**Raasiku vald Raasiku alevik Tehase tee 26a
kinnistu projekteerimistingimuste eelnõu
kooskõlastamine märkustega**

Olete esitanud Transpordiametile kooskõlastamiseks Harju maakonna Raasiku valla Raasiku aleviku Tehase tee 26a kinnistu projekteerimistingimuste eelnõu ridaelamu püstitamiseks (menetlus nr 529637, EHR kood nr 121450076).

Lisa 1 EhS § 99 lg 3 kohased riigitee ristumiskoha nõuded

Joonis 1. Ristumiskoha pikikaldade kujundamine

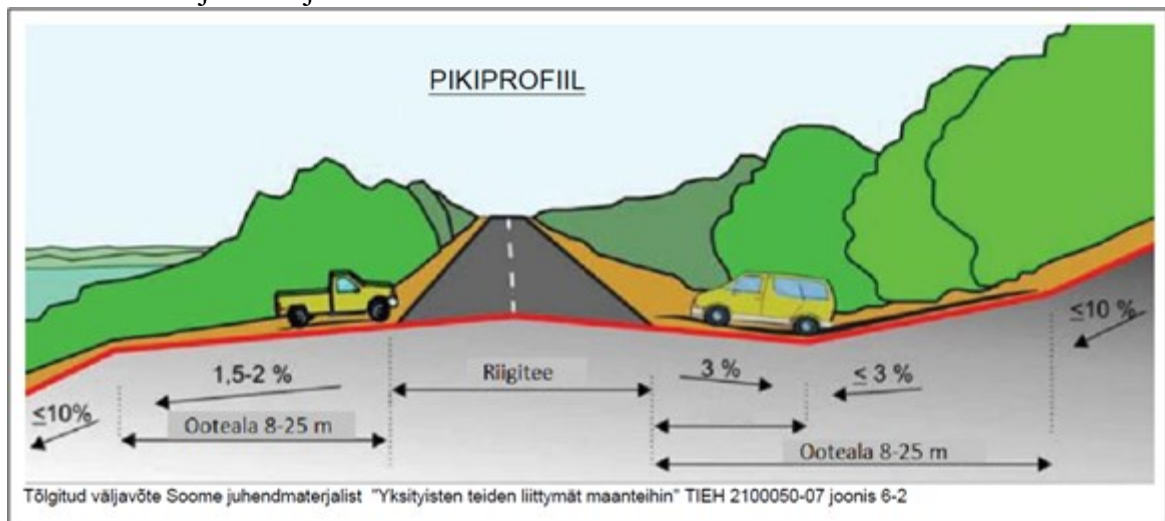
10. Ristumiskoht projekteerida riigiteega võimalikult täisnurga all. Ristumiskoha pikikalded määrata vastavalt alltoodud joonise põhimõtetele arvestusega, et riigitee alusele maale sadamevett üldjuhul ei juhita.
